Decreto

Provvedimento di Valutazione di Impatto Ambientale relativo al progetto di "Servizi di Ingegneria e Architettura per la redazione del progetto di fattibilità tecnica ed economica degli interventi "Nuovo collegamento in sede propria tra la stazione AV di Afragola e la rete Metropolitana di Napoli. Tracciato Fondamentale - Afragola Centro/Carlo III"" - Proponente: Agenzia Campana Mobilità Infrastrutture e Reti - ACAMIR - CUP 9460.

CUP 9460 – Istanza per il rilascio del provvedimento autorizzatorio unico regionale ai sensi dell'art. 27 bis del D. Lgs. n. 152/2006 e ss.mm.ii. per il progetto “Servizi di Ingegneria e Architettura per la redazione del progetto di fattibilità tecnica ed economica degli interventi ‘Nuovo collegamento in sede propria tra la stazione AV di Afragola e la rete Metropolitana di Napoli. Tracciato Fondamentale - Afragola Centro/Carlo III’” - Proponente ACAMIR. Più precisamente, il progetto contempla il tracciato fondamentale della Linea metropolitana che collegherà Napoli alla stazione dell'Alta Velocità di Afragola e che va da Afragola centro a Piazza Carlo III. Trattasi di un intervento da oltre un miliardo di euro a valere su varie fonti di finanziam

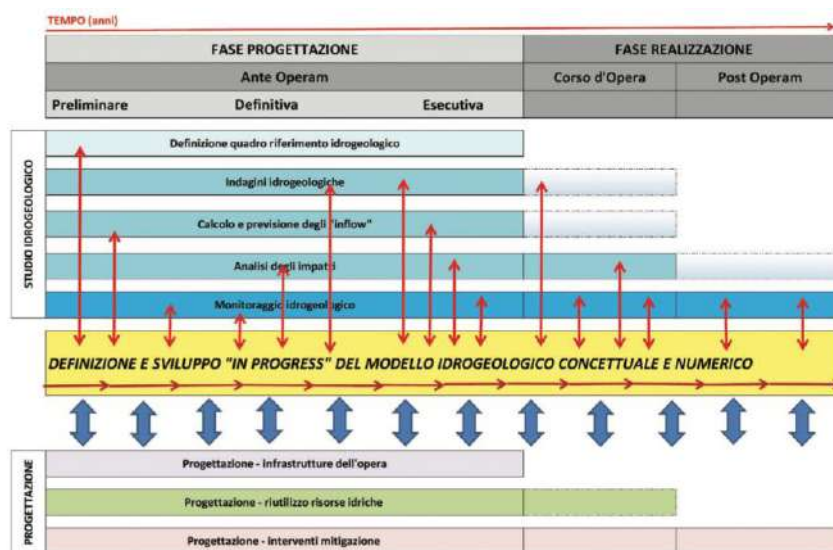
Valutazione 2° riscontro

Nonostante il progetto preveda l’impermeabilizzazione delle pareti della galleria, il proponente dichiara che la stima delle portate di infiltrazione è prodotta “*in via del tutto cautelativa*” per tenere conto di eventuali temporanei malfunzionamenti *localizzati* della suddetta impermeabilizzazione in caso, ad es., di interventi di manutenzione. Si ritiene assolutamente condivisibile la scelta di procedere nella stima delle portate di infiltrazione. È appena il caso di evidenziare che, in letteratura, sono menzionati numerosi casi in cui la sottovalutazione dei fenomeni di drenaggio innescati dallo scavo di gallerie sotto falda ha prodotto allagamenti, subsidenza dei suoli, formazione di cavità, prosciugamento di pozzi, ecc. Il calcolo e la previsione delle infiltrazioni nella fase di progettazione “ante operam” è peraltro prevista dalle “Linee guida per la gestione sostenibile delle venute d’acqua e del calore geotermico nelle gallerie” del Comitato Italiano dell’Associazione Internazionale degli Idrogeologi, 2020 (v. figura seguente).

Ciò premesso, la valutazione delle portate di infiltrazione prodotta dal proponente (ribadita nell’elaborato P101009-LTF-TCS-HYD-OTHE-RP-Y-0002_P03) è da ritenersi inattendibile e, diversamente da quanto affermato, non “cautelativa”, per i motivi di seguito esposti.
